MEMORIA DESCRIPTIVA - CAMBIO DE EQUIPOS.

DUCTERÍA Y EQUIPOS SISTEMA HVAC
NIVEL 1 SALA HEMODINAMIA

ELABORÓ: ARQUITECTO CRISTIAN CAMILO BELLO HERRERA MAT.PROF. A12362023-1057596363	REVISO: ING. M. OSCAR D. VILLAMIZAR C. MAT.PROF. 23027266	OBSERVACIONES	Sistema de Ventilacion y Aire Acondicionado HOSPITAL SIMÓN BOLÍVAR PLANTA NIVEL 1	Corresponde a: SALA DE HEMODINAMIA PLANTA NIVEL 1	Fecha: 12 AGOSTO 2026	Version: 01
SUPERVISOR:	APROBO:			Plano: 1 de 3	Escala: 1/50	Nombre de plano: HSB SALA DE HEMODINAMIA HVAC

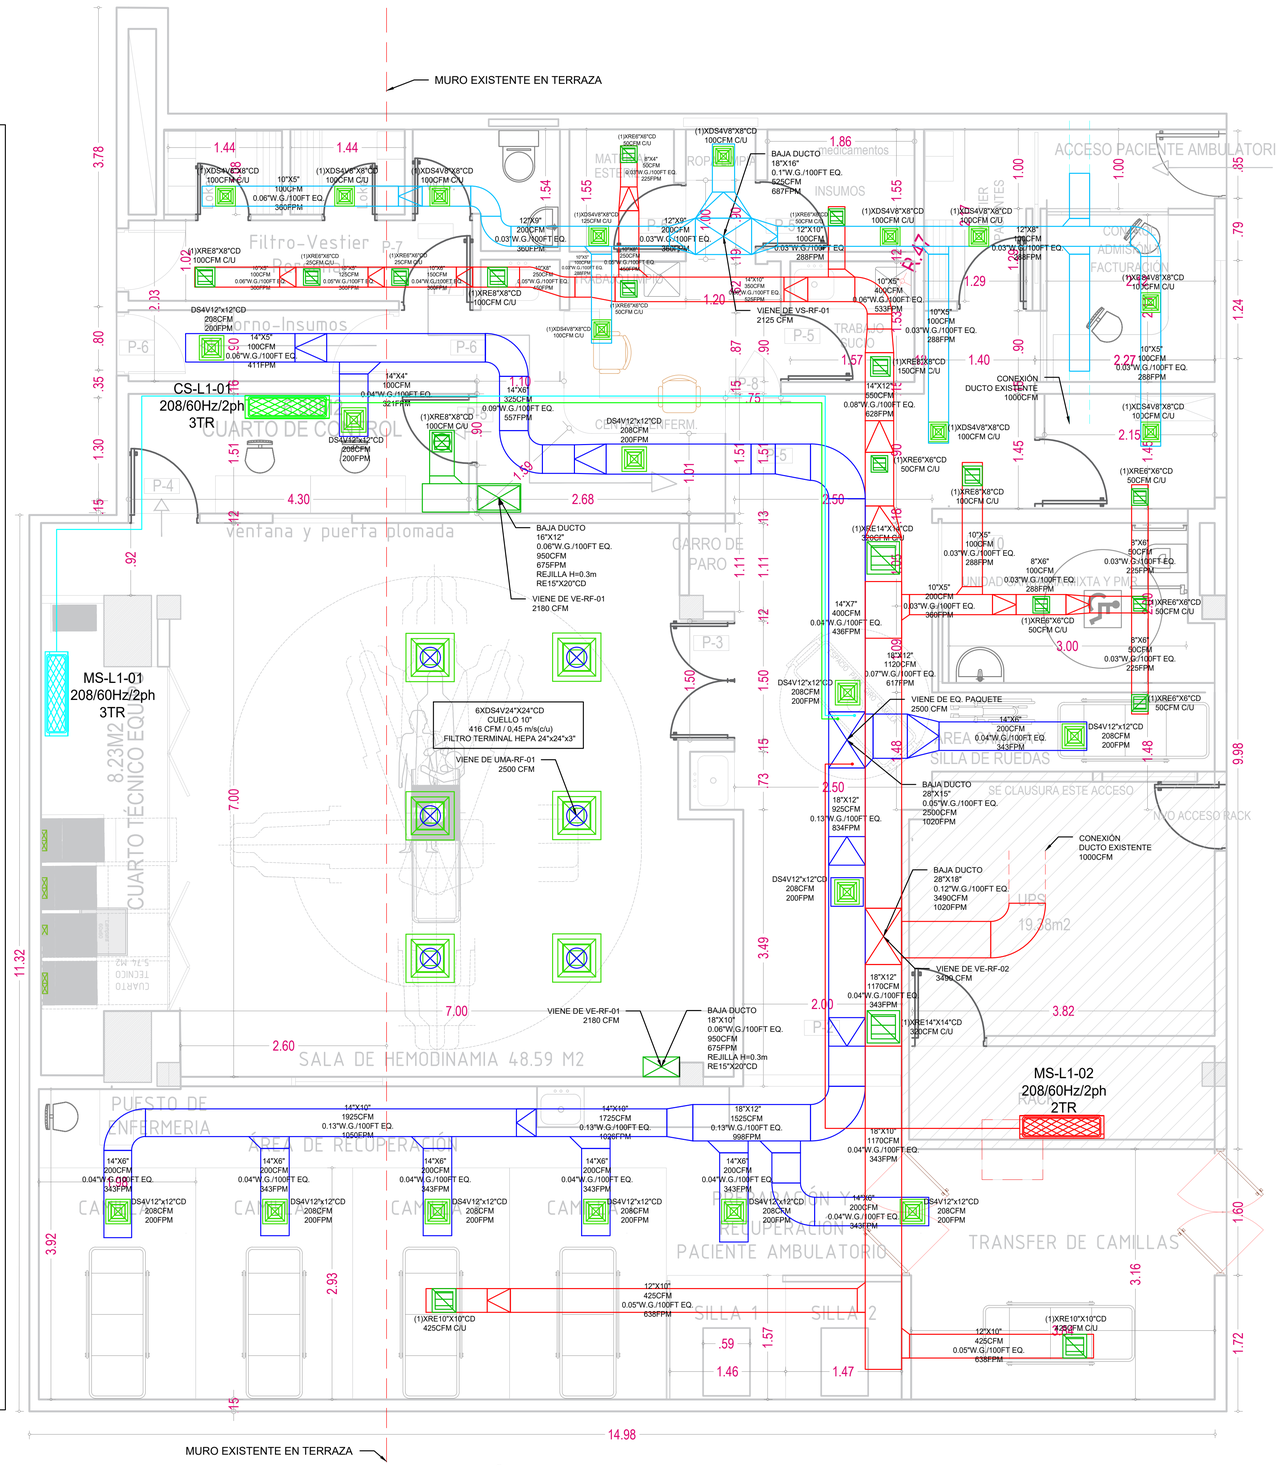
Razón principal de los cambios propuestos:
Se trata de la instalación de equipos que permitan cumplir con el proyecto original más el mayor caudal que requiere el hospital para reponer los ductos que se suspendieron, más las salidas del nuevo diseño.

Requerimientos de ventilación:
Teniendo en cuenta lo anterior fundamentalmente se requieren equipos y ductos que cumplan con un mayor caudal para aplicar las renovaciones de los salones aledaños a hemodinamia.

Cambios de diseño:
Otro aspecto por el cual se requiere el cambio de equipos por mayor caudal, es debido al cambio de diseño el cual representa 4 difusores y 2 rejillas más.

Definición de equipos:
Las unidades de ventilación y extracción continúan siendo marca Soler & Palau CM Clase 1 y 2; La UMA-RF-01 no cambia las caracteristicas de lo ofertado. La UMA-RF-02 Se cambia por un equipo tipo paquete frío-calor con filtración del 65%.

EQUIPO ORIGINAL	CAUDAL (CFM)	NUEVO EQUIPO OFRECIDO	CAUDAL (CFM)	DIFERENCIA (CFM)
VE-RF-02	2290	VE-RF-02	3490	1200
UMA-RF-02	2125	EQUIPO TIPO PAQUETE	2500	375
VE-RF-01	1900	VE-RF-01	2180	280
VS-RF-01	725	VS-RF-01	2125	1400

NOTA #1: El cambio del tendido de la ductería obedece a dos razones fundamentales:
A) Por la limitante espacial de la terraza comparado con los salones de hemodinamia.
B) Por los cambios del diseño arquitectónico.

NOTA #2: Los volumenes de aire (CFM) del proyecto original (Sala de hemodinamia) no tienen cambios y se conservan en su totalidad.

NOTA #3: El tendido de la nueva ductería se encuentra fundamentalmente en la cubierta debido a la nueva ubicación de los equipos.

NOTA #4: Por recomendación de CHAHER SAS, Se solicitó que se efectuaran la menor cantidad de orificios para cruzar la placa (En el diseño original existián 18 y en el nuevo trazado proyectado existen 10).

NOTA #5: En la sala de hemodinamia estaban diseñados 9 difusores de (278 CFM C/U) y en el nuevo trazado se encuentran 6 de (416 CFM C/U) debido a la imposibilidad de avanzar más por la limitante espacial en el nivel de la terraza, pues los ultimos 3 difusores quedarían localizados en el pasillo de la sala de espera en la cubierta; por lo anotado el nivel de refrigeración se conserva en su totalidad de acuerdo con el diseño original.

NOTA #6: En el diseño original se encuentra el retorno de la sala de hemodinamia con dos rejillas en un solo costado; para compenzar la distribución del sistema de refrigeración de la sala se instala una rejilla en el costado occidental y otra al frente en el costado oriental con la misma capacidad de retorno del diseño original.

NOTA #7: Debido a la distribución de los espacios físicos disponibles en la terraza se cambió la ubicación de los equipos para lograr mejores rendimientos, mejor orden, mejor presentación, mayor facilidad para el mantenimiento y dejar disponibles los pasillos que requiere el hospital.

NOTA #2: Los equipos de ventilación con el nuevo diseño se deben repotencializar para cumplir con lo solicitado por el hospital de reponer el volúmen de aire que se suspendió con los ductos antiguos.

NOTA #3: La UMA-RF-02 que presta servicio a los pasillos, se cambia por un equipo integral TIPO PAQUETE marca YORK.
Lo anterior se socializó con los funcionarios del hospital ya que éste equipo presta el servicio de refrigeración en el día y calefacción en la noche; ésto debido a que los equipos de los pasillos generalmente los apagan en horas nocturnas.

NOTA #4: Los equipos de suministro y extracción se cambian por equipos mas grandes de acuerdo con el diseño para poder interconectar éstos servicios con las instalaciones existentes.
